**PROJETS DE RÈGLEMENT P-03-153 ET P-03-152  
MODIFIANT LE PLAN D'URBANISME, PLAN DIRECTEUR  
DE L'ARRONDISSEMENT DE VILLE-MARIE ET  
AUTORISANT LA RÉALISATION D'UN PROJET SUR LE  
QUADRILATÈRE DÉLIMITÉ PAR LE BOULEVARD RENÉ-LÉVESQUE,  
L'AVENUE DE LORIMIER ET  
LES RUES SAINTE-CATHERINE ET PARTHENAIS  
(SAQ – Porte Sainte-Marie)**

**RAPPORT DE CONSULTATION PUBLIQUE**

**Le 20 février 2004**

Figure 1 – Plan d'implantation du complexe résidentiel et commercial

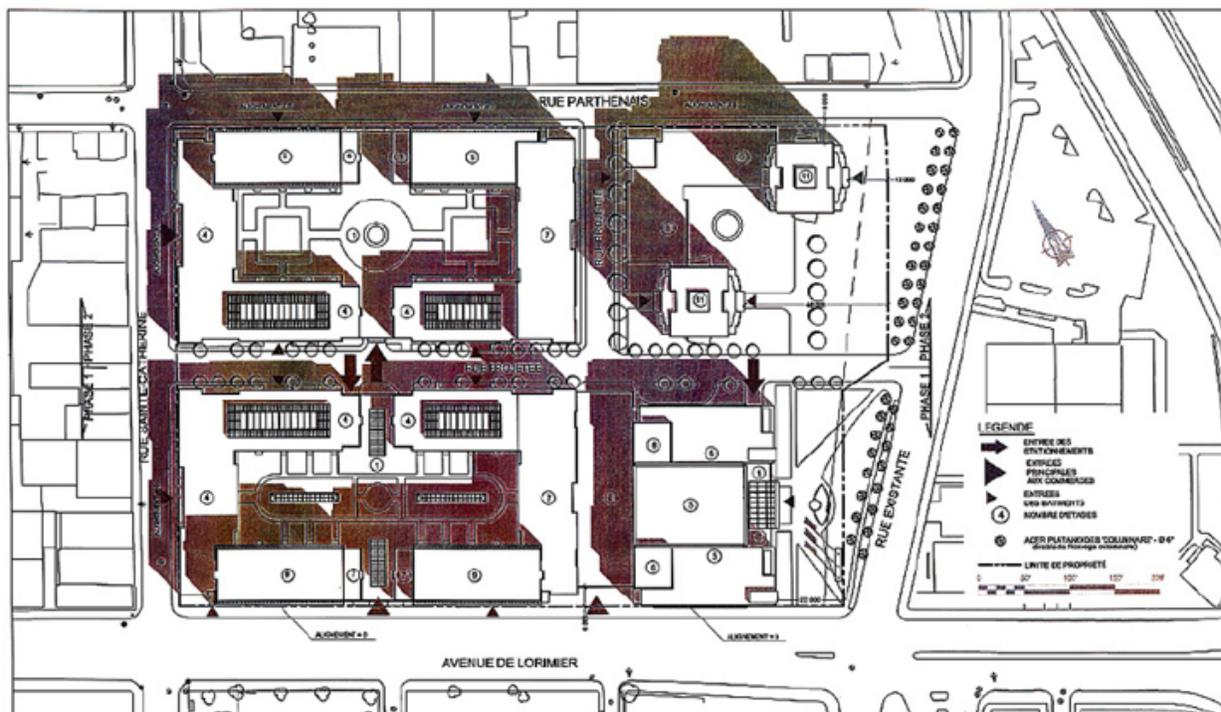
Un citoyen a pour sa part questionné la hauteur projetée pour certaines parties du complexe résidentiel et commercial en regard du tablier du pont et du clocher de l'église Saint-Vincent-de-Paul, afin de s'assurer que ces composantes urbaines existantes ne seraient pas écrasées ou trop masquées par le projet.

Les plans du projet comportent des cours intérieures décrites comme espaces semi publics. En réalité, le promoteur a confirmé qu'il s'agit d'espaces à la disposition exclusive des résidents. De plus, ces espaces ne sont pas au niveau du sol, mais seraient aménagés sur les toits du rez-de-chaussée, limitant d'autant le potentiel d'aménagement paysager. De l'avis même de l'architecte du projet, il ne serait pas possible d'y planter des arbres comme le laissent voir les perspectives du projet. Ces espaces ne sont pas non plus accessibles de la rue, avec laquelle il n'y a aucune liaison.

La partie des terrains de la SAQ entourant le « Pied du Courant » ayant front à l'angle René-Lévesque et De Lorimier est identifiée comme espaces verts publics. Ces espaces sont actuellement utilisés comme stationnement des hauts cadres et des visiteurs. Le porte-parole de la SAQ a mentionné en audience que la SAQ n'avait aucunement l'intention de se départir de ces espaces de stationnement et, qu'en conséquence, ces espaces verts n'en sont pas.

Le projet n'apporte donc aucun espace vert public au quartier, contrairement à ce que le plan pourrait laisser entendre.

Parmi les conditions du règlement, « les logements situés au rez-de-chaussée doivent avoir un accès direct à la rue ». Or, d'après les plans soumis, ce qui a été confirmé par le promoteur, aucun logement ne sera situé au rez-de-chaussée. La commission souligne également que parmi les exigences formulées dans le projet de règlement figure le fait que « la galerie commerciale et les commerces situés au rez-de-chaussée des bâtiments ayant front sur les rues Sainte-Catherine et De Lorimier doivent avoir des entrées directes à la rue ». Les commerces de catégorie C-4 pouvant avoir jusqu'à 10 000 m<sup>2</sup> de superficie, un seul commerce pourrait occuper tout l'espace de chaque « galerie commerciale ». La facture urbaine de cette rue intérieure risque de s'en ressentir.
